*Ministero dell' Ambiente
e della Sicurezza Energetica*

DIREZIONE GENERALE VALUTAZIONI AMBIENTALI

Oggetto: [ID: 10969] Porto di Genova - Multedo. Adeguamento e ammodernamento del cantiere navale Tankoa Yachts S.p.A. Valutazione preliminare ai sensi dell'art. 6, comma 9, del D.Lgs. 152/2006 e ss.mm.ii. Nota tecnica.

Confronto tra lo stato attuale (sinistra) e lo stato progettuale (destra)

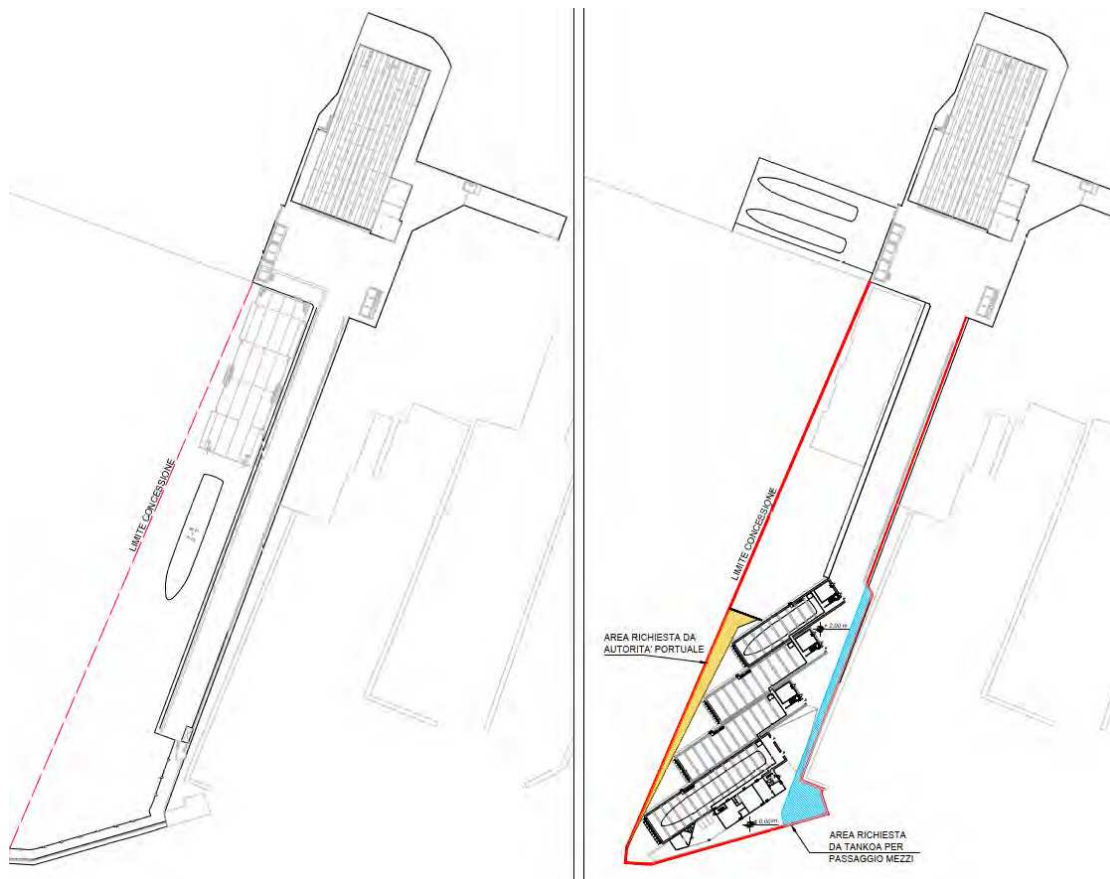
- le dimensioni delle opere e le volumetrie da realizzare;
- che l'intervento non appare finalizzato a migliorare il rendimento e le prestazioni ambientali del progetto;

- che nella documentazione consegnata non sono stati adeguatamente descritte le attività di cantiere, né il bilancio dei materiali;
- che il progetto richiede opportune valutazioni anche in tema di impatto paesaggistico, tanto che il Ministero della Cultura ha formulato una richiesta di integrazioni;

si ritiene che per il progetto “Adeguamento e ammodernamento del cantiere navale Tankoa Yachts S.p.A.” nel porto di Genova, non sia possibile escludere la sussistenza di impatti ambientali significativi e negativi, e pertanto si propone che lo stesso venga più opportunamente valutato mediante un procedimento di Verifica di assoggettabilità a procedura di VIA, ai sensi dell’art. 19 del D. Lgs. 152/2006 e ss.mm.ii.
